RESOLUCIÓN No. DEIA-IA- 024 -2023

Por la cual se resuelve la solicitud de evaluación del Estudio de Impacto Ambiental (EsIA), categoría II, del proyecto denominado: **ESTUDIO, DISEÑO Y CONSTRUCCIÓN DE OBRAS PARA LA REHABILITACIÓN DEL SISTEMA DE ACUEDUCTO DE LA COMUNIDAD DE VOLCÁN, DISTRITO DE TIERRAS ALTAS, PROVINCIA DE CHIRIQUÍ**, cuyo promotor es el **INSTITUTO DE ACUEDUCTOS Y ALCANTARILLADOS NACIONALES (IDAAN)**.

Figura 16: Distancia entre tendido eléctrico y cercha. En el plano acotado presentado en la sección de anexos, la distancia es de 4.91 m del tendido eléctrico a la cercha; la franja de 3m es para trabajo seguro como referencia de la norma OSHA.

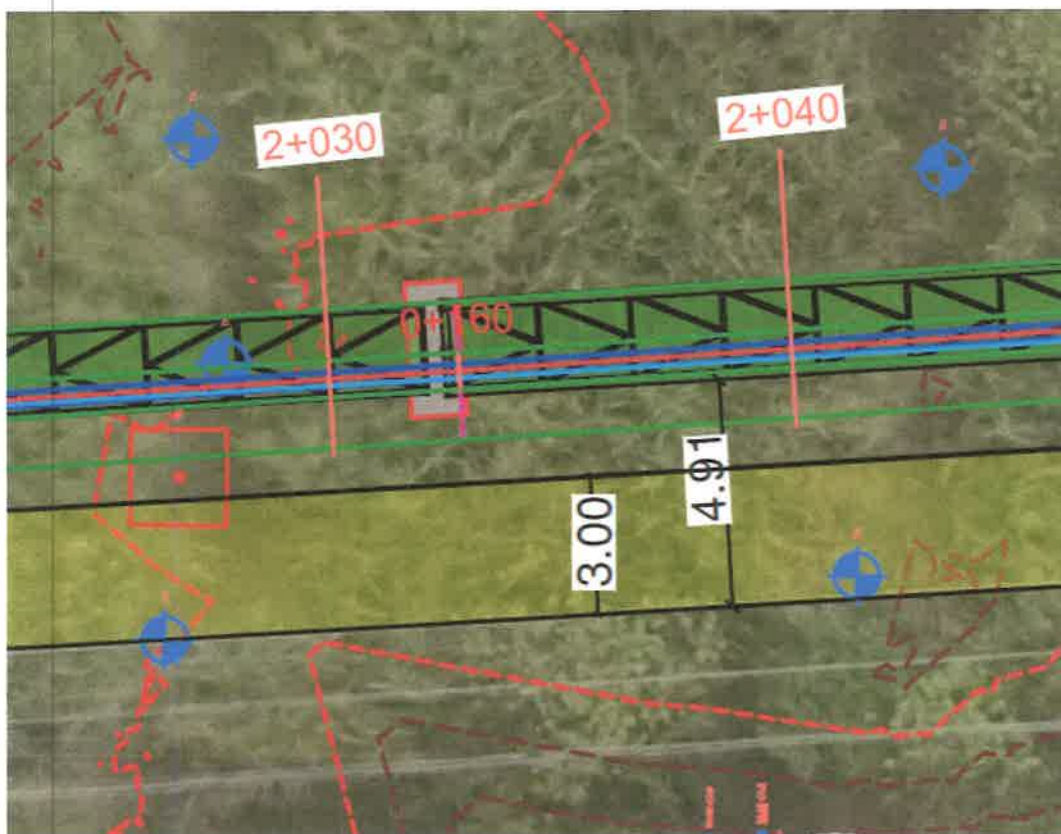
- a. Aclarar las actividades a realizar durante la etapa de abandono.
11. En las páginas 71 y 76 del EsIA, **punto 5.5. Infraestructura a desarrollar y equipo a utilizar**, se indica “... *Debido a que existen torres de tendido eléctrico paralelo al puente vehicular existente, el alineamiento de la cercha se trazará de modo que tenga una separación suficiente en virtud de las normativas que regulan este tipo de instalaciones... En el terreno se deberán realizar ciertas modificaciones de terracería y movimientos de tierra para garantizar que la base del nuevo tanque se sitúe en la misma cota de la base del tanque existente, teniendo diferencias de elevación en dicho terreno de entre 3.00 m y 4.00 m en su zona baja y zona alta*”. Debido a lo antes señalado se solicita:

- a. Aclarar la separación y la normativa que regula este tipo de instalaciones.
 - b. Presentar plano donde se refleje dicha separación de la cercha con respecto al tendido eléctrico.

Figura 17: Plataforma perimetral para los trabajos de demolición

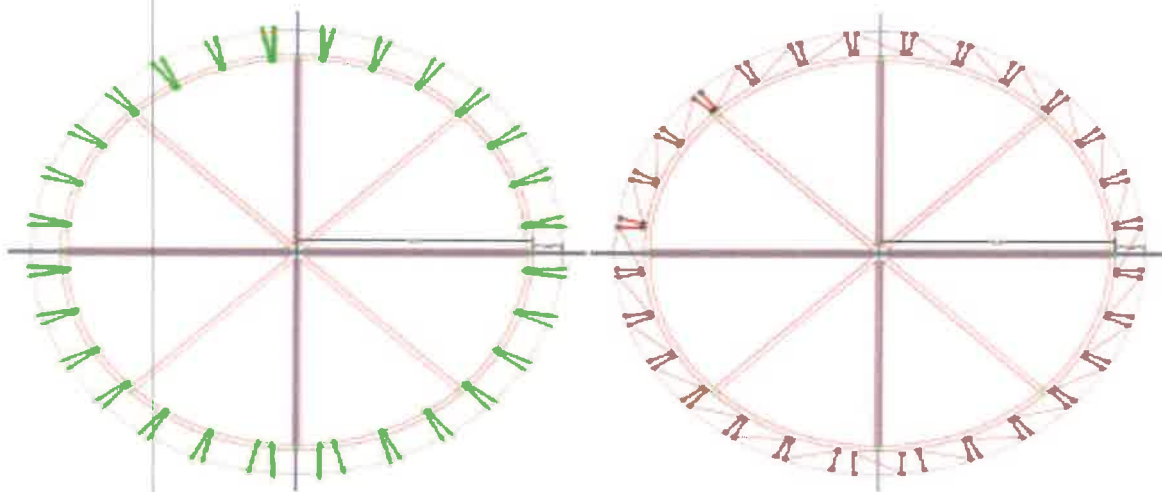
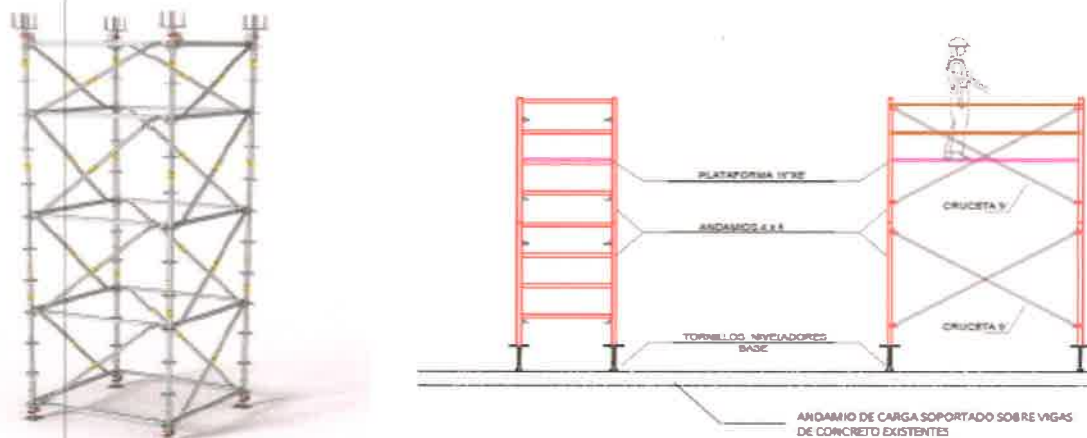
17. En la página 217 del EsIA, **punto 10.1. Descripción de las Medidas de Mitigación Frente a Cada Impacto Ambiental**, se indica “... *Elaborar un Plan de demolición que incluya los procedimientos para la separación y gestión de materiales permitiendo optimizar las oportunidades para el reciclaje y reutilización de los mismos y se establezcan las medidas de seguridad que deberán tomarse para realizar esta actividad*”. Con respecto a lo antes señalado se solicita:

Para ingresar a las áreas de trabajo se utilizará sistema de escaleras para acceso de tal manera que se conformará un área segura controlada para los trabajos. Para lograr acceder a las áreas de demolición del muro perimetral del tanque se conformará andamios de trabajo con barandas de seguridad y protección contra caída de escombros.
